**Vyjádření k projektové dokumentaci ke společnému povolení stavby (územní řízení a stavební povolení)
k akci: „Řešení bezbariérových tras na silnici I/13 – Česká Kamenice“ - silnice I.třídy I/13**

K Vaší žádosti, zaslané e-mailem, o souhlas s výše uvedenou ze dne 14.4.2020, vč. e-mailem zaslané PD, z 03/2020, ve stupni „DÚR+DSP“ (PD vyhotovena společností IQ PROJEKT s.r.o., Školní 3635, Chomutov, pro investora Město Česká Kamenice, pod čísl.zak.: 2019045, PD neopatřena autorizačním razítkem), Vám **Ředitelství silnic a dálnic ČR, Správa Chomutov**, jako majetkový správce komunikace I. třídy I/13 v dotčených lokalitách v České Kamenici, **sděluje následující:**

Stavební podmínky pro SO 01:

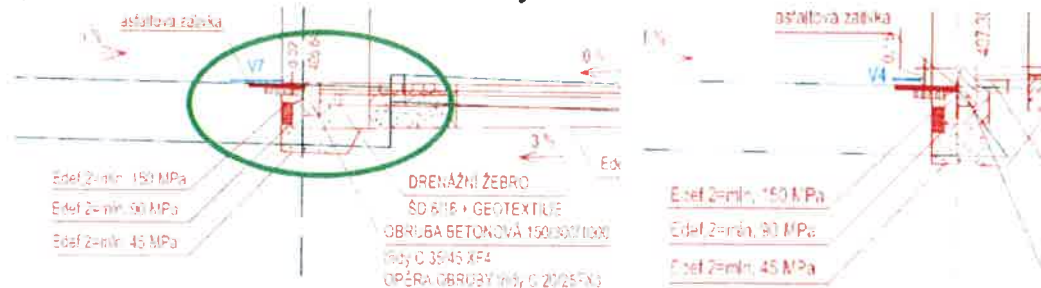
- požadujeme oboustranné obetonování chodníkových obrubníků – viz vzor

Výřez z dopravního značení SO 01:

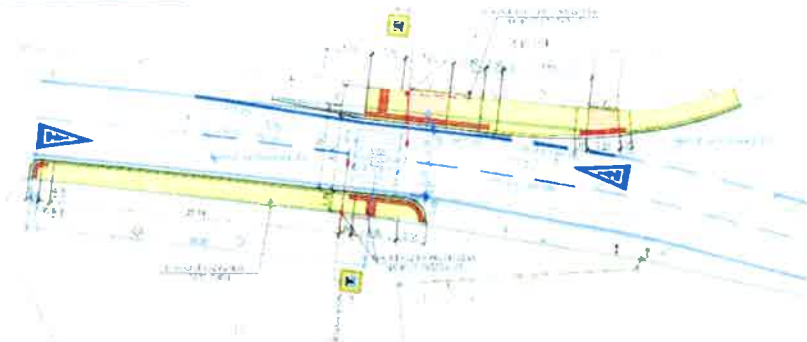
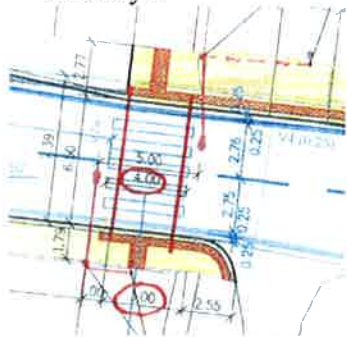
- ✓ varovný pás je navržen 3,0 m, ale V7a – přechod pro chodce je v šířce 4,0 m – nutno sjednotit,
- ✓ doložit rozhled na čekajícího chodce za směrovým obloukem

Výřez z dopravního značení SO 02:

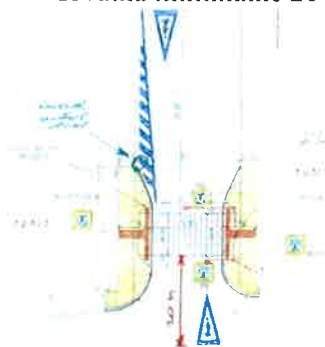
- ✓ symbol A11 na vozovce odsunout před křižovatku minimálně 20 m (jako je v protisměru)

Připomínky k dopravnímu řešení SO 03:

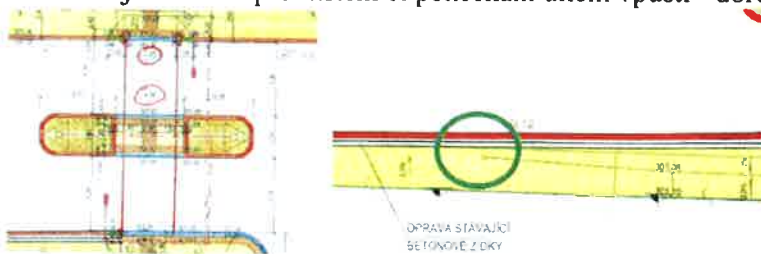
- ✓ varovný pás na chodníku je navržen 3,0 m, ale šířka čekací plochy na ostrůvku je 4,0 m a zároveň V7a – přečhod pro chodce je v šířce 4,0 m – nutno sjednotit,
- ✓ není zřejmé řešení přemístění či ponechání uliční vpusti - dořešit

Výřez z dopravního značení:

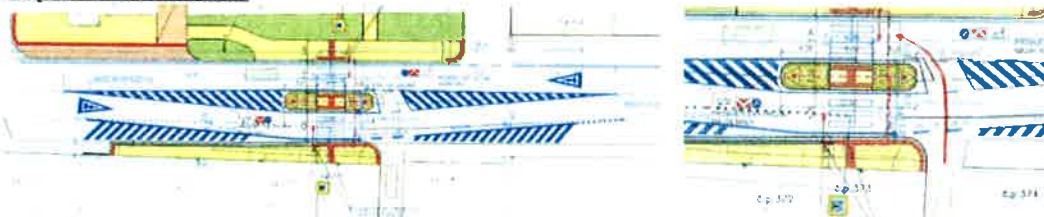
- ✓ dle našich znalostí z ulice Dívčí vyjíždí i dodávky do 3,5t, máme za to, že navržené obalové křivky neumožní odbočení doleva – požadujeme doložit nebo provést opatření,

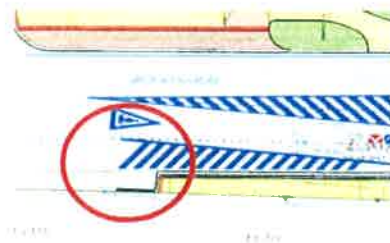
- ✓ zároveň upravit stíny ve vjezdech do objektů – stín nesmí být přejížděný – návrhem je zamezeno zajíždění do vjezdu

Výřez z dopravního značení:

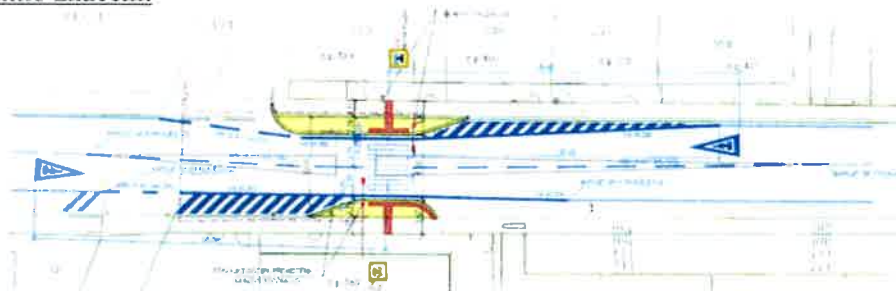
- ✓ varovný pás přechodu nepokrývá snížení obruby (tak, jako v ostatních situacích),
- ✓ chybí kóty šířky přechodu,

Informativní výřez ze situace VO resp. nasvětlení přechodu z PD – SO 03 a SO 04:

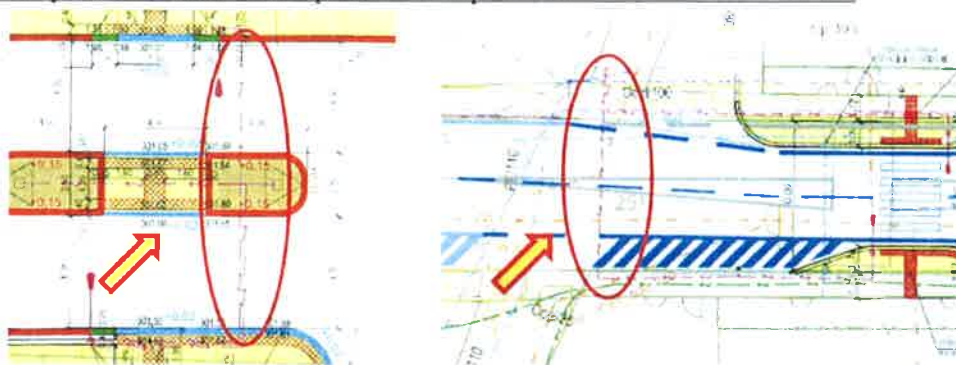
- uložení vedení VO pod komunikací I.třídy I/13 bude provedeno protlakem s minimálním krytím nad vedením VO, resp. chráničkou, a to 1,2 m, s tím že startovací a koncová jáma bude mimo vozovku komunikace I/13 – viz červená elipsa,
- hloubku uložení VO (krytí) ve stávajícím chodníku i v budovaném chodníku projednejte s obcí (pozemky za silničním obrubníkem budou v budoucnosti odděleny od pozemku vlastní stavby komunikace I.třídy I/13 a převedeny na ÚZSVM (následně si je může vyžádat od ÚZSVM Město Česká Kamenice)
